Änderungen an der multitronic® Update 1

Um dem gestiegenem Drehmomentangebot der Motorvarianten gerecht zu werden, sowie im Zuge der allgemeinen Weiterentwicklung wurde die multitronic an folgenden Baugruppen überarbeitet.

Die Neuerrungen kommen ab Mai 2001 zum Einsatz.

228A_001

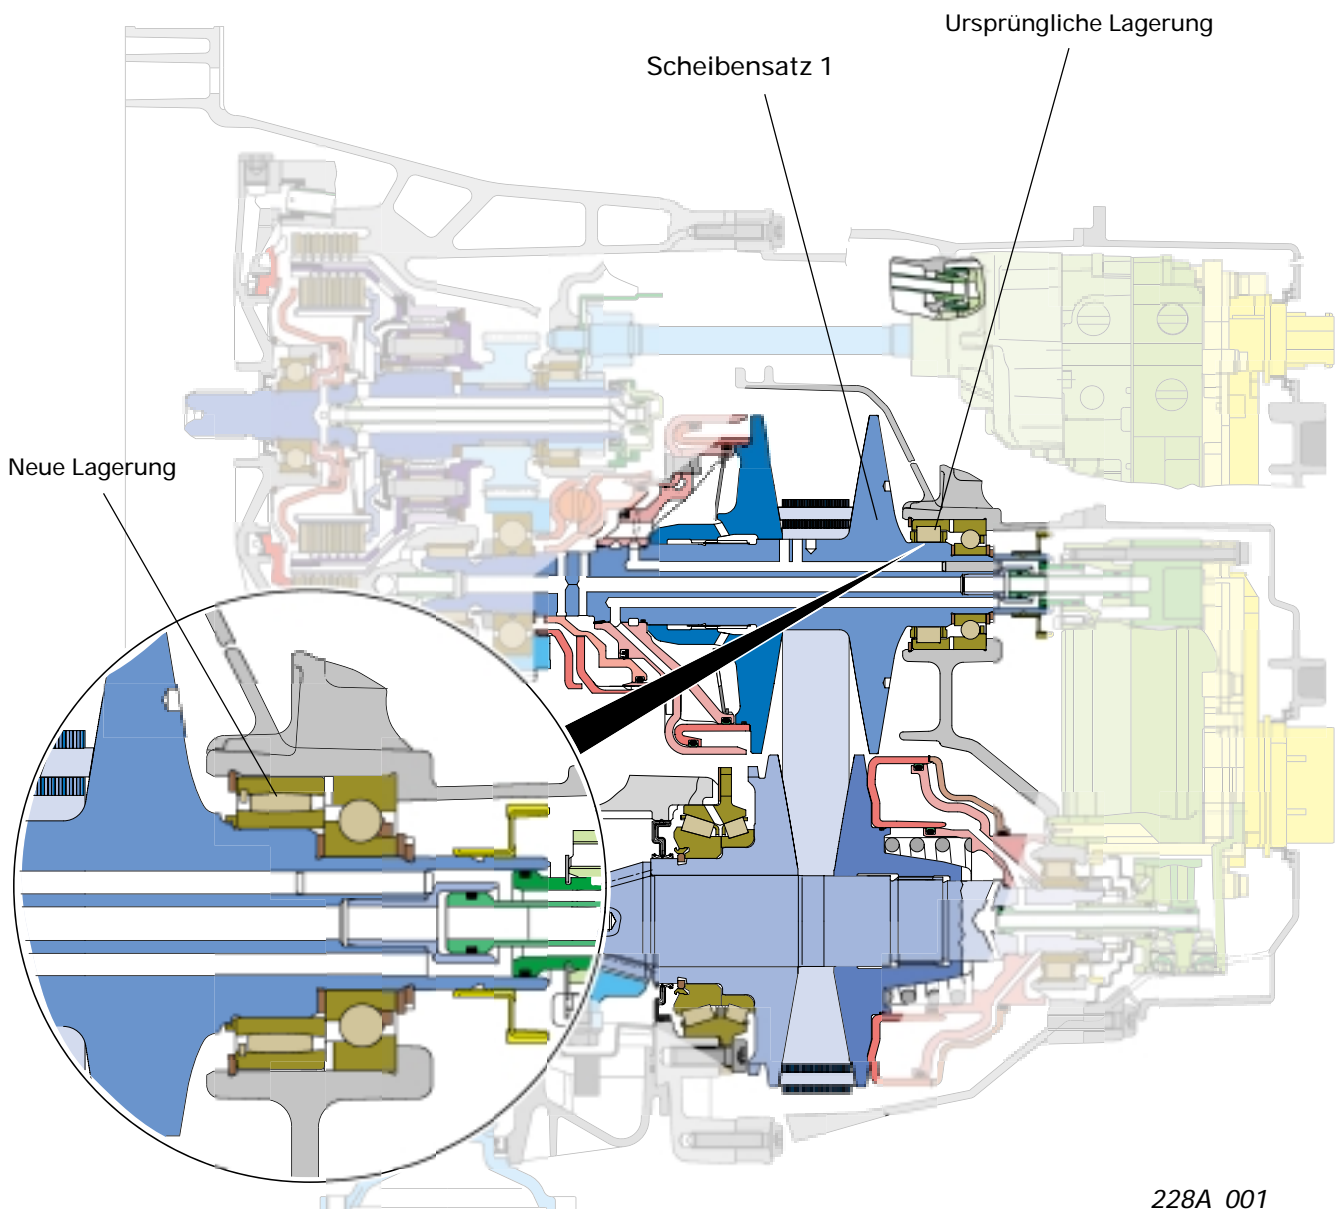
Der Scheibensatz 1

Die Wellen der Scheibensätze sind, auf Grund der hohen Zugkräfte der Kette, sehr stark auf Durchbiegung belastet.

Am Scheibensatz 1 sorgt die Umstellung auf einen Werkstoff mit höherer Festigkeit, sowie die Vergrößerung des Wellendurchmessers für eine geringere Durchbiegung der Welle und somit für eine erhöhte Standfestigkeit.

228A_011

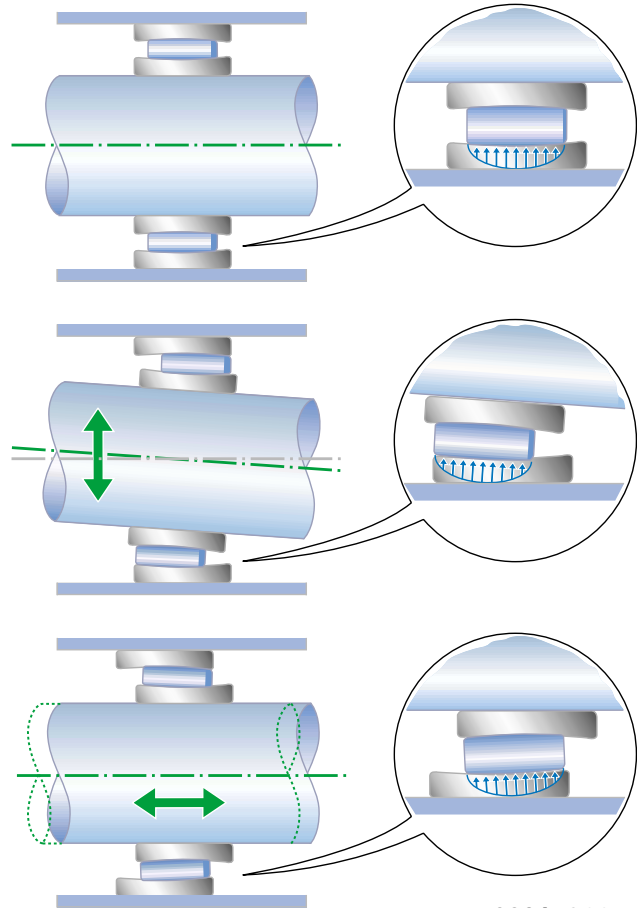
Die neue Lagerung am Scheibensatz 1

In Kombination mit den nebenstehend aufgeführten Motoren kommt ein neuartiges Rollenlager, ein sogenanntes Toroidalrollenlager, an der hinteren Lagerung des Scheibensatz 1 zum Einsatz.

Bei gleichen Abmessungen hat das Toroidallager eine höhere radiale Tragkraft als das herkömmliche Wälzlager.

Auf Grund seiner besonderen Bauart ist es in der Lage, neben axialen Verschiebungen, Fluchtungstoleranzen und Pendelbewegungen aufzunehmen.

Das neue Lager wurde an die bestehenden Abmessungen der Welle und Gehäuse angepasst. Dadurch konnte trotz unterschiedlicher Lagerungen ein einheitlicher Scheibensatz beibehalten werden.

228A_002

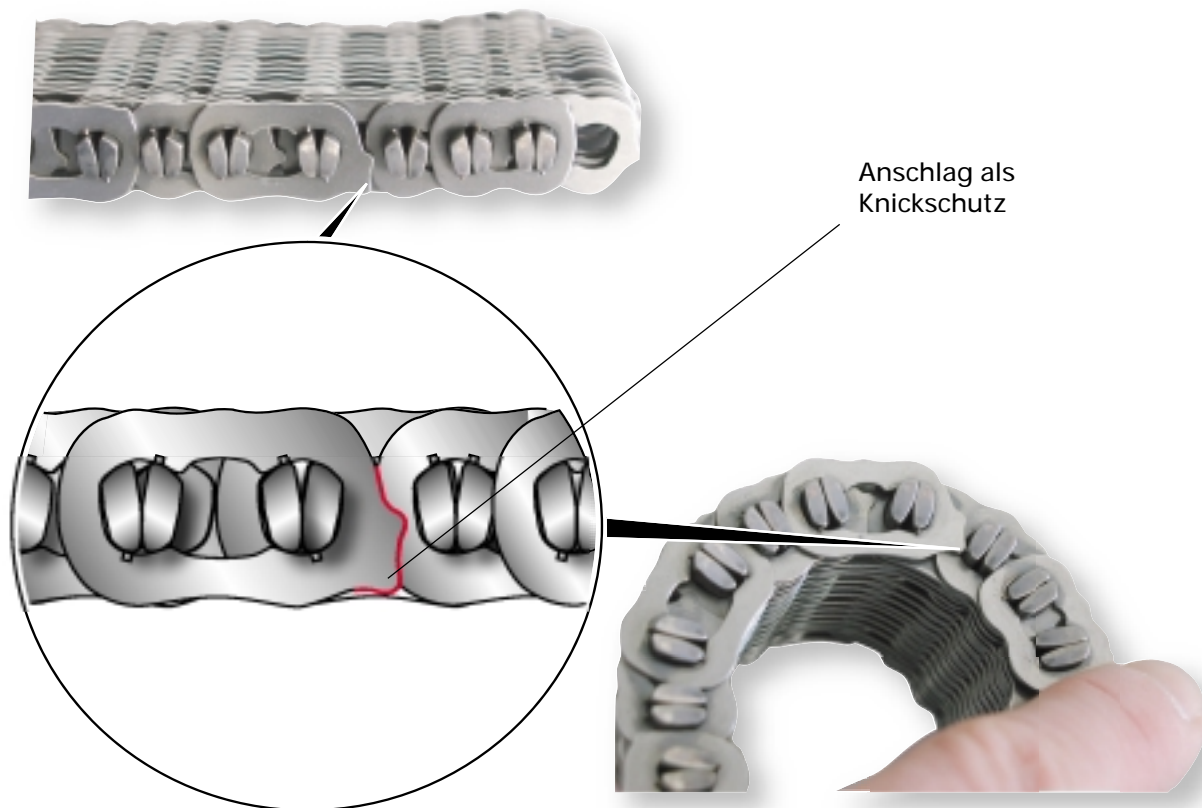
Verstärkungen und Detailverbesserungen haben auch an der Kette stattgefunden.

Besonders hervorzuheben ist der "Knickschutz" welcher den Beugewinkel der Kette begrenzt.

Beim Hantieren der Kette, kann es zu sehr engen Beugewinkel kommen. Dabei können sich die Wiegedruckstücke in den Laschen verkannten, was eine Vorschädigung hervorrufen kann. Eine Verringerung der Kettenlebensdauer ist die Folge.

Um dies zu verhindern, sind die langen Laschen mit einem Anschlag versehen, der den Beugewinkel begrenzt. Einer Vorschädigung der Kette ist damit vorgesorgt.

Achten Sie beim Hantieren der bisherigen Kette darauf, dass sie nicht zu stark geknickt wird.

228A_008

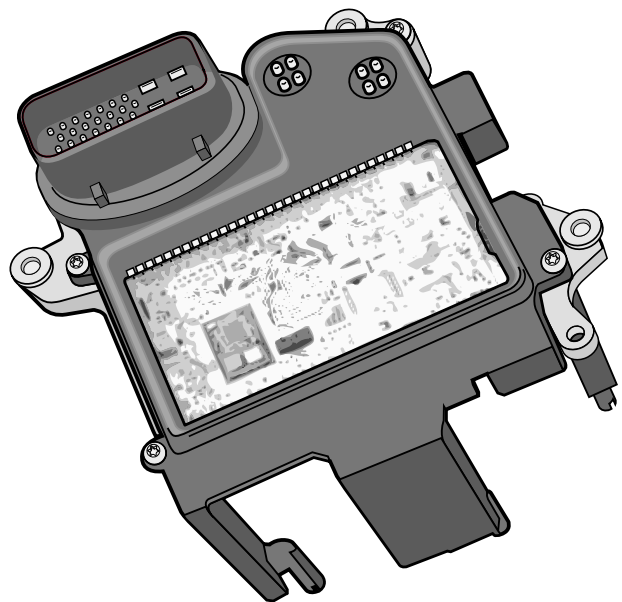
Um die höheren Drehmomente übertragen zu können, wurde das Druckniveau der Anfahrkupplungen sowie der Anpressdruck der Scheibensätze angehoben.

Entsprechende Änderungen an der hydraulischen Steuerung waren dazu erforderlich.

Die wesentlichen Neuerungen am Steuergerät der multitronic sind:

- Alle Steckkontakte des Steuergeräteanschlusses sind jetzt vergoldet (bereits ab KW 23/2000).
- Im Zuge der Weiterentwicklung sind die Rechnerleistung und die Speicherkapazität des multitronic-Steuergeräts erhöht worden.
- Nachlauffunktion

Die neue Steuergerätegeneration ist am Teilenummernindex und dem Softwarestand > 20XX zu erkennen.

228A_010

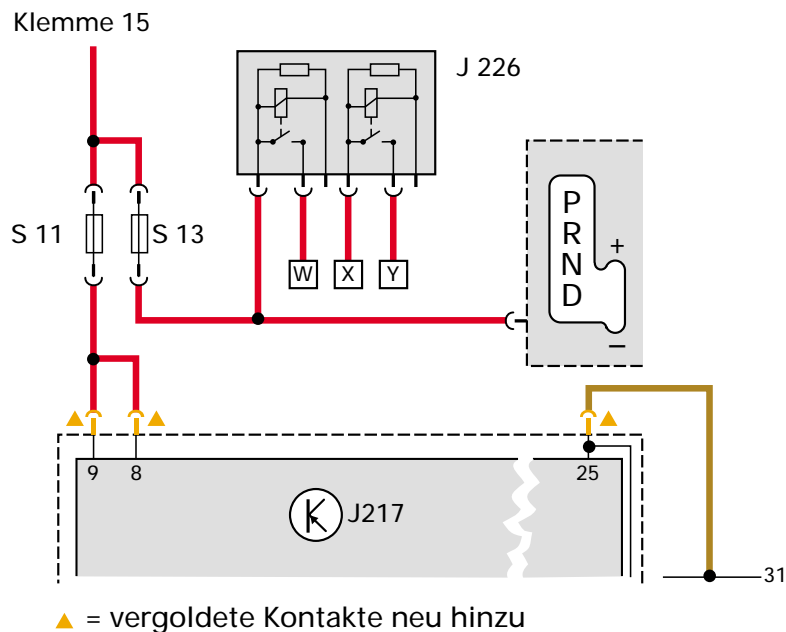
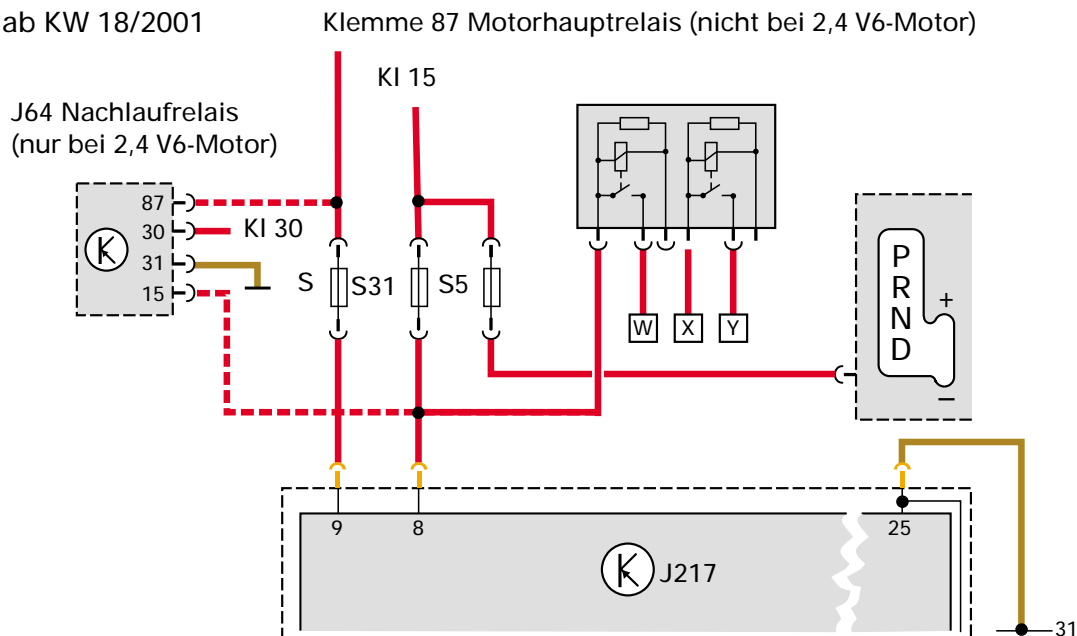
Das Steuergerät der multitronic bleibt nach Zündung "AUS" für eine definierte Zeit weiter aktiv (<1Sek.). Dieser Steuergeräte-Nachlauf dient zur Ansteuerung des Übersetzungsventils in Richtung Anfahrübersetzung.

Die Stromversorgung der multitronic erfolgte bisher ausschließlich von der KI 15 auf Pin 9. Bei der neuen Generation erfolgt die Spannungsversorgung vom Motorhauptrelais auf Pin 9. Solange das Motorsteuergerät das Hauptrelais ansteuert (Nachlauf), wird auch das Steuergerät der multitronic mit Spannung versorgt.

Bisher	Neu
Klemme 15 auf Pin 9	Klemme 15 auf Pin 8
Stromversorgung auf Pin 9 von der Klemme 15	Stromversorgung auf Pin 9 vom Motorhauptrelais bzw. vom Nachlaufrelais J64 (2,4 l-Motor)

Die Schnittstelle für die Klemme 15 ist jetzt auf dem Pin 8 verlegt. Sie wird hauptsächlich nur noch als Information für "Zündung ein" und zu Diagnosezwecken benötigt.

Steuergeräte und multitronic- Tauschgetriebe werden ausschließlich mit der neuen Steuergerätegeneration geliefert. Bei der Kombination neues Steuergerät und alter Leitungssatz ist zu beachten, dass die vorhandenen, verzinnten Steckkontakte des Leitungssatzes gegen vergoldete Steckkontakte ausgetauscht werden. Ein entsprechender Vermerk ist im Ersatzteilkatalog aufgeführt. KD- Steuergeräte (Ersatzteile) werden nur noch mit der neuen Technologie gefertigt. Damit der Ersatzteilaustausch keine Änderung des Leitungssatzes hervorruft sind bei diesen Steuergeräten die Pins 8 und 9 intern überbrückt.
